Keuringsverslag van een elektrische laagspanning- en zeer lage spanningsinstallatie

NIET CONFORM

Straatnaam	Rodeloopstraat
Huisnummer	49
Busnummer	4
Postcode	2170
Gemeente	Merksem
Land	België

Controlebezoek van een huishoudelijke elektrische installatie van voor 1981 volgens (KB 08/09/2019) - AREI Boek 1- hoofdstuk 8.4.3. en 4.2.4.3. en 8.2.1

Afbeelding schakel- en verdeelbord:

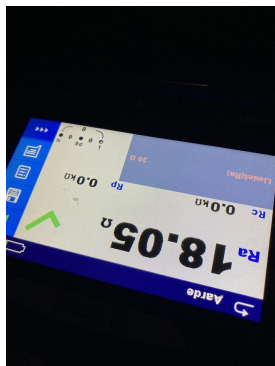
15.07 Verdeelbord dient vervangen te worden, de beschermingsgraad tegen rechstreekse aanraking is onvoldoende. (Boek 1 Onderafdeling 4.2.2.3.)

15.09 De genaakbare, naakte onder spanning staande delen zijn onvoldoende afgeschermd. (Boek 1 Afdeling 5.1.4. en 4.2.2.3.)
